Safety recall (EN) | NEO rescue bridle Y125

This recall concerns the rescue bridle Y125 (year of production 2022, black colour)

Doussard, Septembre 20th 2022

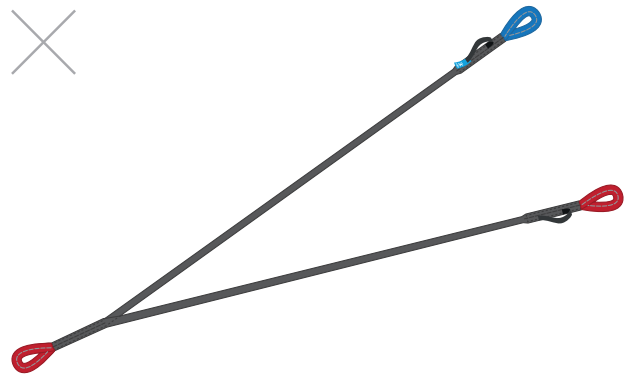
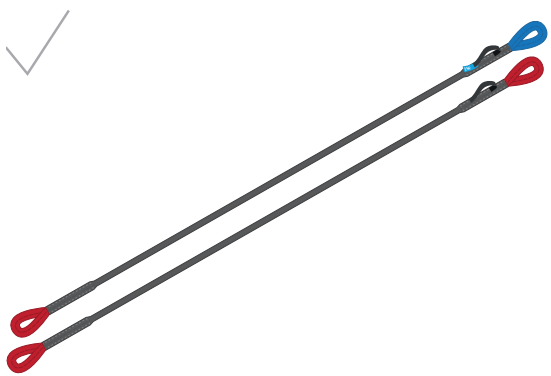
Following the evaluation of a new production batch, we have discovered that the assembly technique has resulted in a weak area on the bridle a lower than standard strength level. We ask you not to fly with these Y125 bridles anymore.

All Y125 rescue bridles sold since March 2022 (model with black colour) are affected. The separate //125 spare bridles are not affected.

All pilots who own a Y125 bridle are asked to contact their dealer or to contact us by e-mail (neo@flyneo.com).

The Y125 rescue bridle will be replaced by our separate //125 rescue bridles.
